2010年9月14日

北海道脱ダムをめざす会

北海道における3ダム事業（サンルダム・平取ダム・当別ダム）の必要性の検証結果と提言
その3－天塩川と当別川の治水－

図3 サンルダムがない場合の名寄川の天塩川との合流点から
上流の目標流量水位

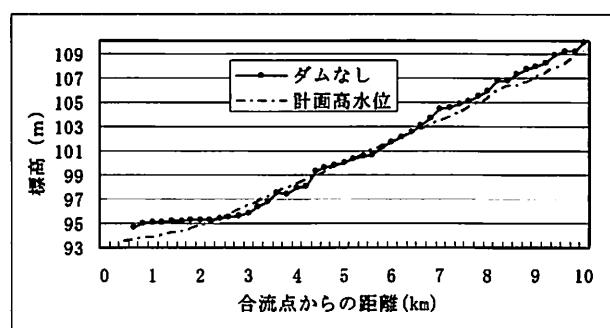
図3に示すように、サンルダムがない場合に、距離標2.5～4.5km地点を除き大部分の箇所で目標流量水位は計画高水位より高い。

図4 サンルダムがある場合の名寄川の天塩川との合流点から
上流の目標流量水位

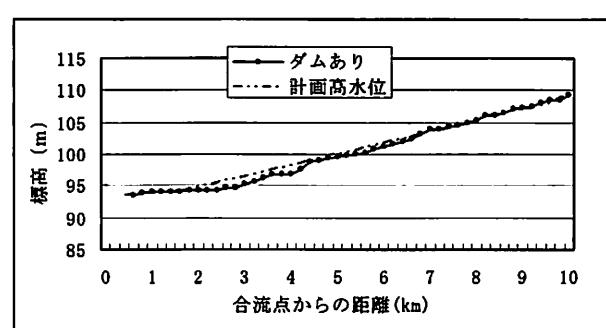
サンルダムがあると仮定した場合は、目標流量水位はほとんどのところで計画高水位より低いか同等の高さである（図4）。このことは目標流量を $1,500 \text{ m}^3/\text{秒}$ と想定により過大に設定することで、サンルダム建設が見せかけ上現実味を帯びさせたことになる。開発局にとって都合のよいことである。名寄川の実績最大流量は、昭和48年8月に記録した $1,115 \text{ m}^3/\text{秒}$ で、実績値の1.35倍である。

北海道開発局は目標流量が $1,200 \text{ m}^3/\text{秒}$ であれば、サンルダムは不要と述べている（開発局が示した目標流量からサンルダムによる流量調節量 $300 \text{ m}^3/\text{秒}$ を差し引いた量）ので、戦後最大流量（ $1,115 \text{ m}^3/\text{秒}$ ）であれば、間違いなくダムは不要である。したがって、戦後最大の洪水流量ではダムが必要ないことになるので、ダムが必要な過大な目標流量としたと推測される。私たちは、目標流量は $1,200 \text{ m}^3/\text{秒}$ とすることを提案する。そうすれば、整備計画の「戦後最大規模の洪水流量により想定される被害の軽減を図ることを目標とする」を達成することができる。

図5 名寄川の天塩川合流点（距離標 0km）から上流左岸の、スライドダウン堤防高、計画高水位および2006年の最高水位（痕跡水位）（北海道開発局資料より作成）。名寄川では、1981年以降の最大の洪水は2006年10月であった。

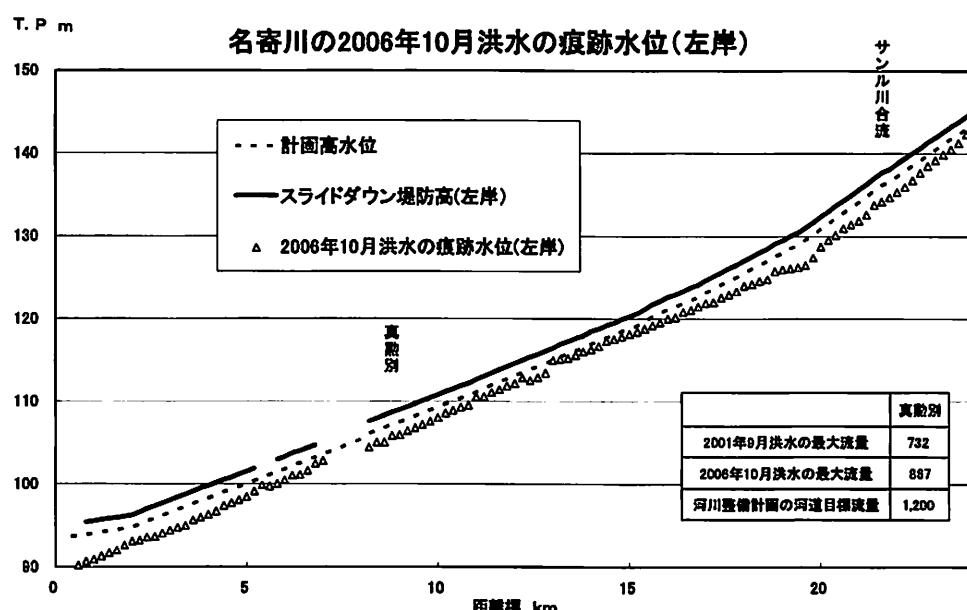
3) 堤防整備と河道改修の検討・・・図5に名寄川の天塩川との合流点から上流左岸のスライドダウン堤防高、計画高水位および2006年10月洪水時の痕跡水位を示した。スライドダウン堤防高：堤防の断面が計画断面よりも不足している場合に、その不足分を堤防の高さで表して、堤防高から差し引いた値をスライドダウン堤防高という。2006年10月の洪水時の真駁別における最大流量は $857 \text{ m}^3/\text{秒}$ で、戦後最大の流量 $1,115 \text{ m}^3/\text{秒}$ よりは少ないが堤防高や計画高水位などを検討する材料となる。図5を見ると、堤防のない箇所（無堤）がすこしあるが、それを除くと堤防高はほとんどの箇所で十分である。計画高水位との関係を見ると、距離標13～15km付近でぎりぎりの値となっている。

図6 名寄川の計画高水位を基準とした、スライドダウン堤防高（左岸）と、2006年10月洪水痕跡水位（左岸）

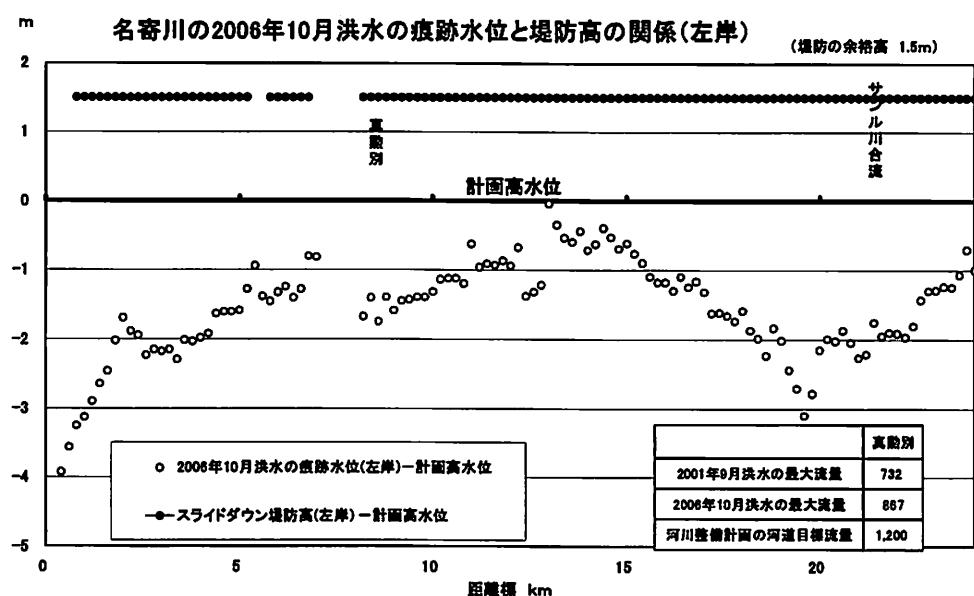
堤防高と痕跡水位を計画高水位との関係で見ると（図6）、堤防高は、開発局が述べている余裕高1.5mが確保されている。痕跡水位を見ると、距離標15km付近で計画高水位に迫っている。今回の2006年10月洪水の最大流量が $857 \text{ m}^3/\text{秒}$ であるので、私たちが必要であるとした目標流量 $1,200 \text{ m}^3/\text{秒}$ になれば、その水位は距離標15km付近で計画高水位を越える可能性が高い。したがって、この付近は洪水を防ぐために、目標流量 $1,200 \text{ m}^3/\text{秒}$ の水位が計画高水位を越えないよう無堤への築堤、堤防のかさ上げ、河道拡幅、河床掘削の工夫が必要である。これらの地点の河床掘削は開発局も必要と認めている。

図 7 名寄川の流下能力と目標流量（サンルダムがない場合：1,500 m^3/s 、サンルダムがある場合：1,200 m^3/s ）
(北海道開発局の資料)

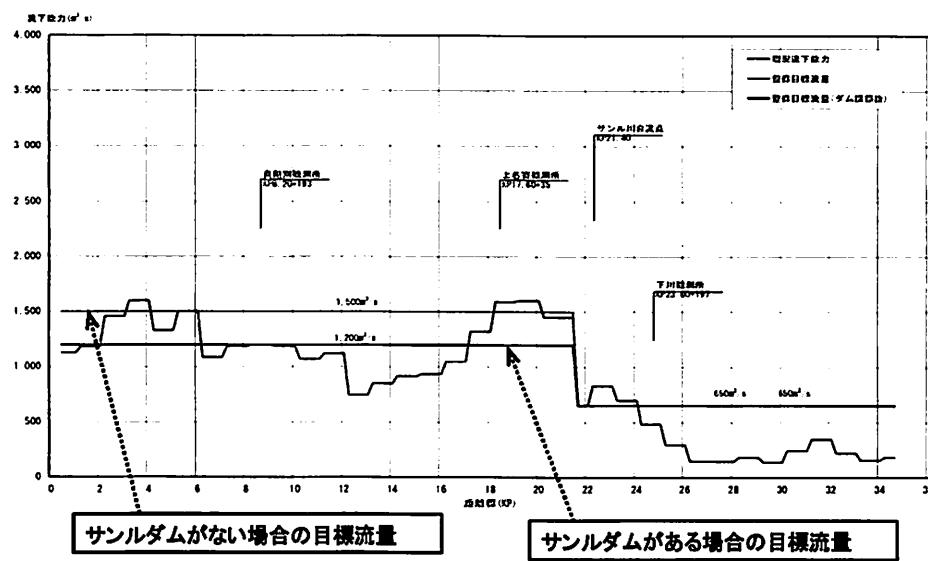
私たちのこれらの考えは、開発局が作成した流下能力の図（図7）に示されている。私たちの提案である目標流量 $1,200 \text{ m}^3/\text{秒}$ に設定しても、距離標の12～17km付近の流下能力は $1,000 \text{ m}^3/\text{秒}$ 以下となっていて、この区間の流下能力を高める必要があるが、これについてはすでに述べたように無堤への築堤、堤防のかさ上げ、河道拡幅、河床掘削の工夫が必要になる。

流下能力が不足しているところの河道整備をなぜ早く進めないのか、必要性の希薄なサンルダムよりも、その河道整備に力を注ぐべきである。

図 8 名寄川における浸透による堤防の安全性が基準を下回る区間

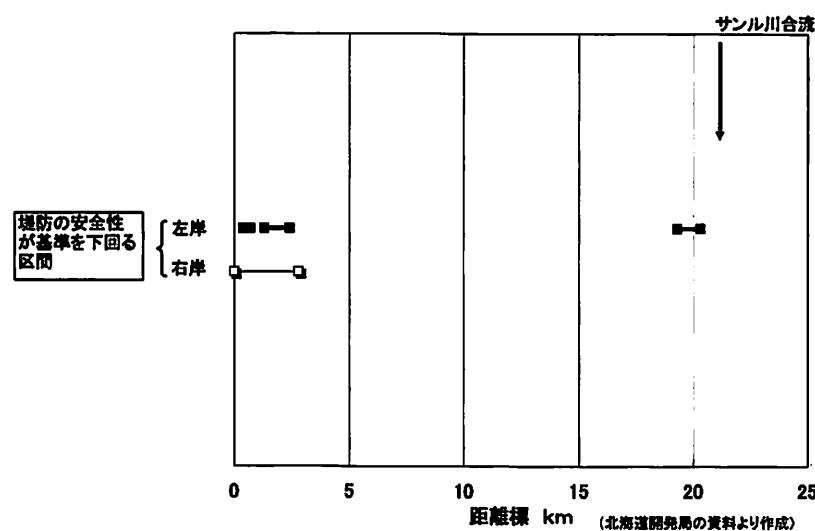
4) 堤防の安全性の確保・・・堤防の安全性もチェックする必要がある。名寄川の堤防は、合流点付近および左岸では20km付近に、浸透による堤防の安全性が基準を下回る区間があり（図8）、

名寄川にも洪水の水位上昇時に浸透による破堤の危険性のある堤防がある。

・この堤防の安全性を確保する必要がある。

図9 名寄川の堤防が耐越水堤防になった場合の予測された名寄川の流下能力

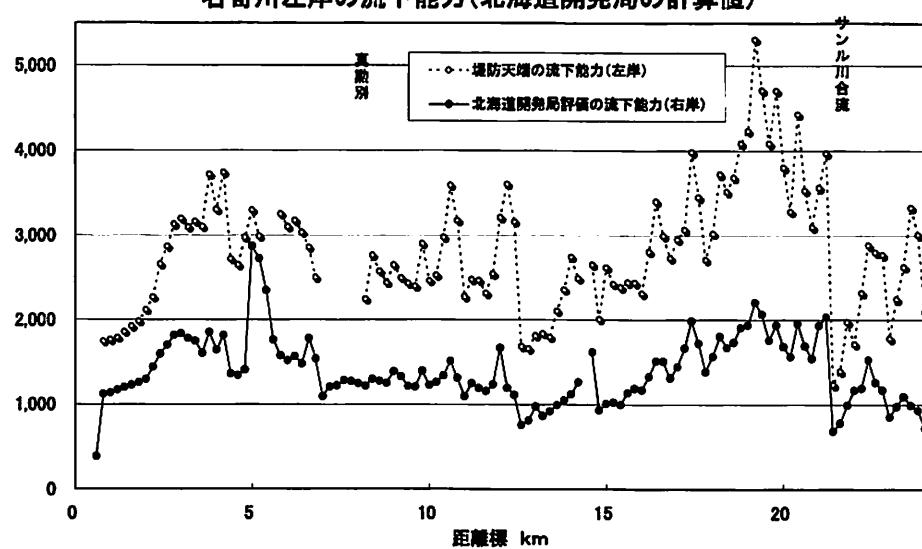
6) 想定外の洪水への対応・・・想定外の雨量があった場合のために、計画高水位より高い場所での破堤が生じないように堤防を強化して、さらに耐越水堤防の整備を実現するようにする。1 の 3) では、耐越水堤防による対応を述べた。名寄川で耐越水堤防が作られた場合の流下能力を図 9 に示した。耐越水堤防が作られると、流下能力はほとんどのところで、開発局が示した $1,500 \text{ m}^3/\text{秒}$ を越える $2,000 \text{ m}^3/\text{秒}$ 以上となる。

図 10 天塩川の名寄川合流点下流の流下能力と目標流量（岩尾内ダム・サンルダムがない場合：4,000～4,500 m^3/s 、両ダムがある場合：3,000～4,500 m^3/s ）

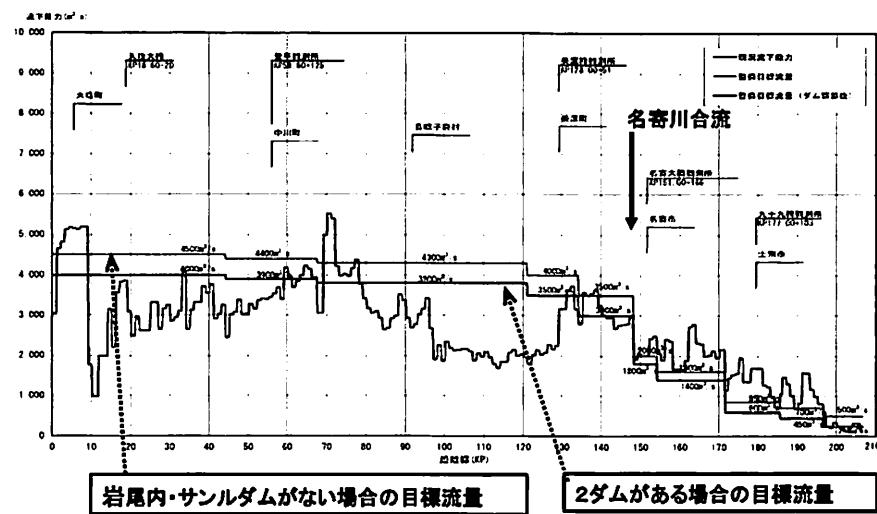
開発局は天塩川の流下能力を示している（図 10）。開発局は岩尾内ダム（既設）とサンルダム（計画中）がある場合とない場合の流下能力を示している。私たちは、この図のダムがある場合の流量を目標流量とすべきと考えている。例えば美深橋の実績最大流量は $2,719 \text{ m}^3/\text{秒}$ であり、これに上流部の氾濫量を見積もっても $3,000\sim3,500 \text{ m}^3/\text{秒}$ が妥当と考えられるが、図 10 に示されているようにダムなしの目標流量を $4,000 \text{ m}^3/\text{秒}$ としている。これは実績から考えると明らかに過大である。ダムなしの目標流量を $3,500 \text{ m}^3/\text{秒}$ 程度とすべきである。

図 11 天塩川の名寄川合流点より下流左岸の計画高水位、スライドダウン堤防高および2001年9月洪水の痕跡水位

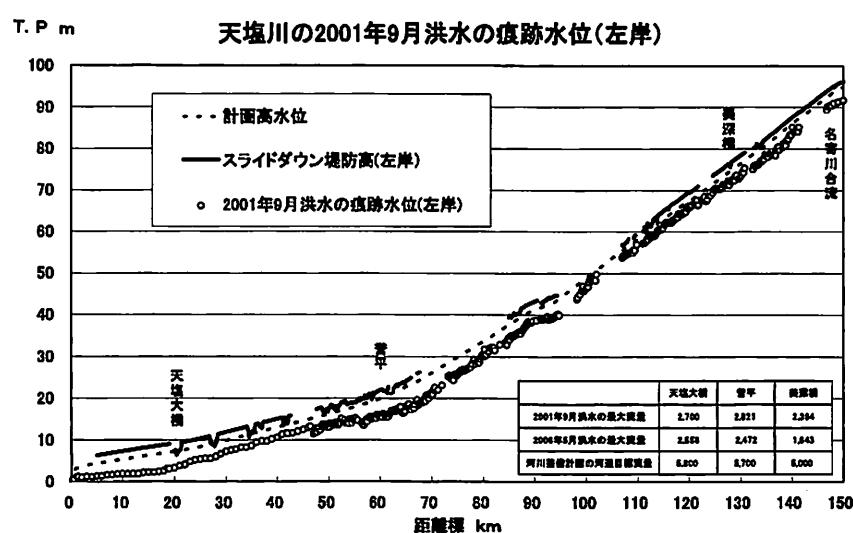
2) 堤防整備と河道改修の検討・・・名寄川合流点より下流の天塩川左岸の堤防高、計画高水位および 1981 年以降もっとも水位の高くなった 2001 年 9 月の痕跡水位を示した（図 11）。この時の誉平の流量は $2,821 \text{ m}^3/\text{s}$ であり、誉平の目標流量 $4,400 \text{ m}^3/\text{s}$ よりは少ないが、およそのことを理解できる。図 11 を見ると、堤防が未整備なところが見られ、また 2001 年 9 月の洪水痕跡水位が計画高水位に近い区間もあり、河床掘削が必要である。

図 12 天塩川の名寄川合流点下流（左岸）の計画高水位を基準としたスライドダウン堤防高と 2001 年 9 月の洪水痕跡

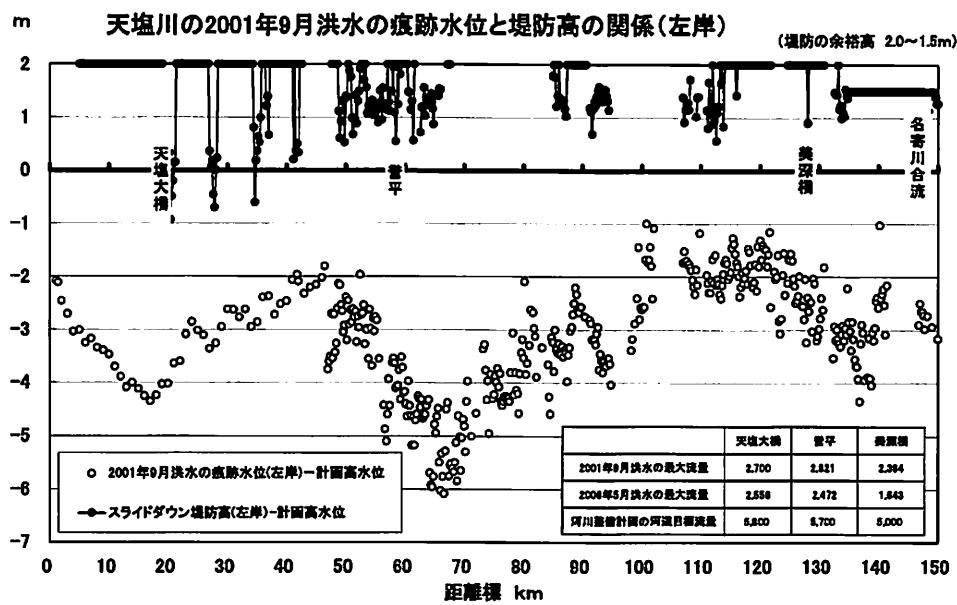
計画高水位を基準として、堤防高と洪水痕跡水位を図 11 に示した。河口に近い天塩町から中川町にかけては多くの場所で堤防が未整備である。また、音威子府村、美深町および名寄市にかけても堤防の未整備なところが見られる。洪水痕跡を見ると、距離標 100～130km（音威子府上流から美深町にかけて）区間で、誉平で $2,821 \text{ m}^3/\text{s}$ の水量でも、計画高水位に近い水位となっているところが見られ、河床掘削が必要である。開発局もこれらの区間の河床掘削を計画している。図 11 は左岸の状況を示したが、右岸でも同様なことが言える。

図13 天塩川の浸透による堤防の安全性が基準を下回る区間

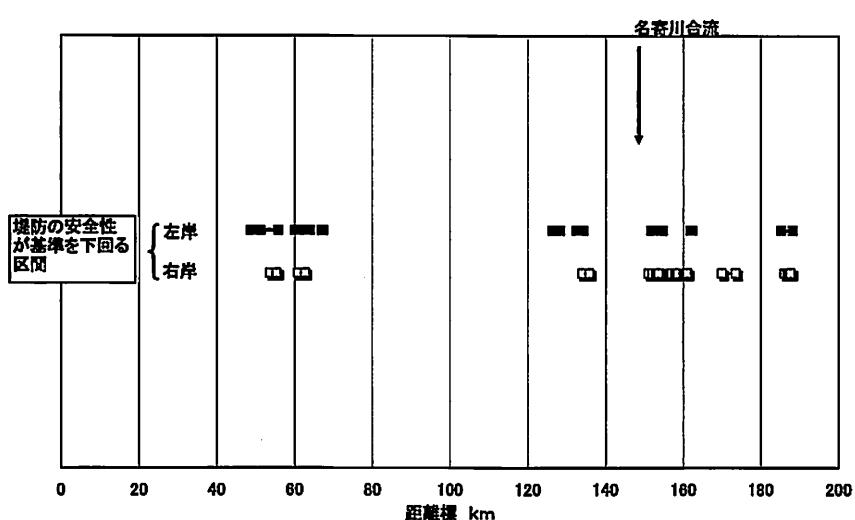
3) 堤防の安全性の確保・・・天塩川の堤防は、距離標 50～70km および 120km より上流部で浸透による堤防の安全性が基準を下回る区間があり（図 13）、この堤防の安全性を確保する必要

がある。

図15 当別川の10kmより上流の堤防高、目標流量時のダム無しとダムありの水位

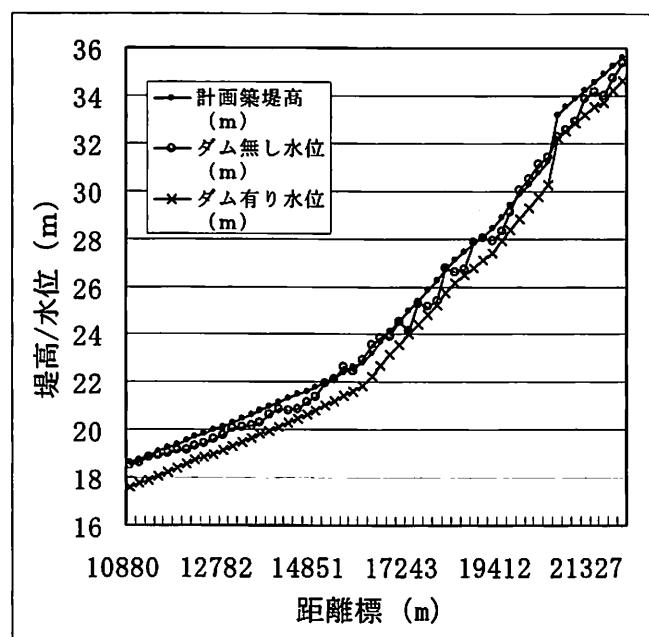
図15に、当別川の石狩川合流点から10km上流(北海道管轄流域)の、目標流量時のダムなしの場合とダムありの水位および堤防高を示した。ダムなしのときの水位はしばしば堤防高と同じになり、水害が起きることは明らかであり、一方ダム有りでは必ず堤防より水位は低い。ダムありの水位は、北海道によれば計画高水位と一致することなので、目標流量はダムありで計画高水位と同じかそれより低くなるように選ばれている。目標流量を実態に即して決めたのではなく、ダムがある場合に計画高水位以下に流すことができる、そのような目標流量を机上で作り出したと推測される。

河川整備計画で、ダムを前提にした河道流量を $810\text{ m}^3/\text{秒}$ としているが、私たちは、実績最大流量が $712\text{ m}^3/\text{秒}$ であることを考えると、この河道流量 $810\text{ m}^3/\text{秒}$ を目標流量とすることを提案する。そうすると、ダムなしで、基本的には治水は可能である。

図 16 当別川の現況堤防高とスライドダウン堤防高（左岸）（北海道空知総合振興局の資料より作成）

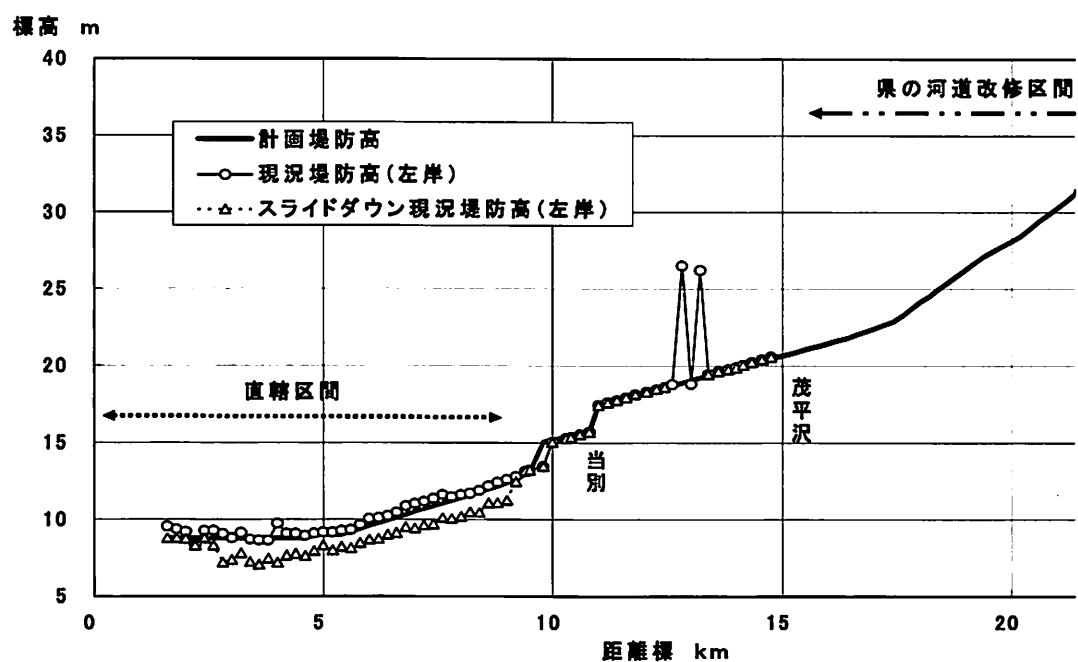
2) 堤防整備と河道改修の検討・・・当別川の堤防高を、スライドダウン堤防高として見ると、北海道の管轄の下流の直轄区域で堤防の高さが不足している(図16)、図16は左岸を示したが、右岸も同様な傾向である。直轄区域は流下能力も不足している(図17)。したがって、河床掘削などの手当が必要である。

図 18 維持管理・更新投資の見通し（国：対前年比マイナス 3%、地方：対前年比マイナス 7%で計算、国交省の資料、2005・10・14 より）

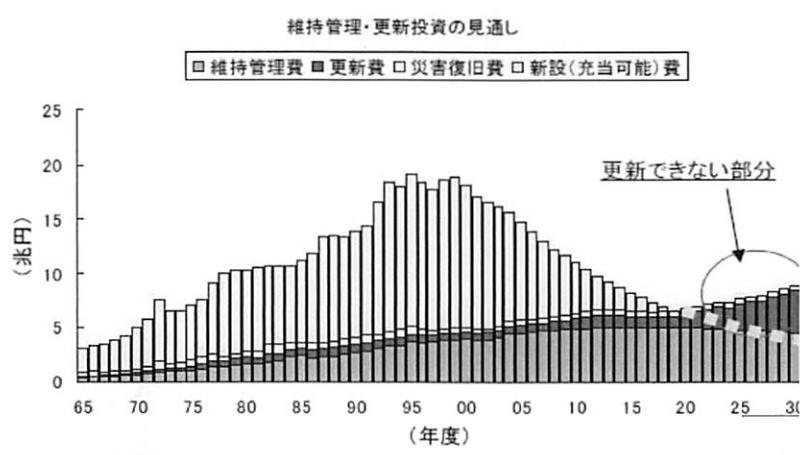
国交省は2005年10月に、維持管理・更新投資の見通しに関する資料をまとめた（図18）。それによれば、1995年から2000年にかけて新設費用はピークに達して約17兆円/年であり、維持管理費が約3兆円、更新費と災害復旧費で約1兆円である。しかし、その後新設予算は大きく減少していき、2020年頃には新設費用がゼロとなり、維持管理費が約4兆円であるが、更新費用に充当する予算は出費できなくなる、見通しである。

今のうちに、不要不急のダム建設に河川予算を投入するのをやめて、流域の安全を守る上で喫緊の課題である河川改修に河川予算を注ぎ込まないと、洪水に対して危険のある状態が半永久的に放置されてしまうことになる。
